臺北都會區捷運環狀線東環段綜合規劃案

公聽會(第三場次)

- 一、 時間：109年8月28日（星期五）下午7時
- 二、 地點：信義區永吉國中禮堂（臺北市信義區松隆路161號）
- 三、 主持人：陳副局長耀維
- 四、 意見彙整與處理情形對照表

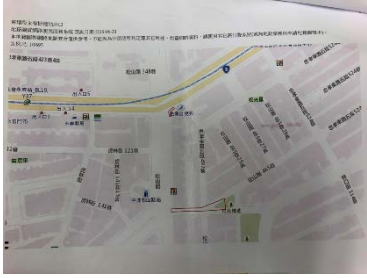
許議員淑華	1. 請捷運局將本次公聽會民眾所提出的意見納入	1. 謝謝許議員指教。公聽會民眾所提出的意見配合納入設計階段進行評估。
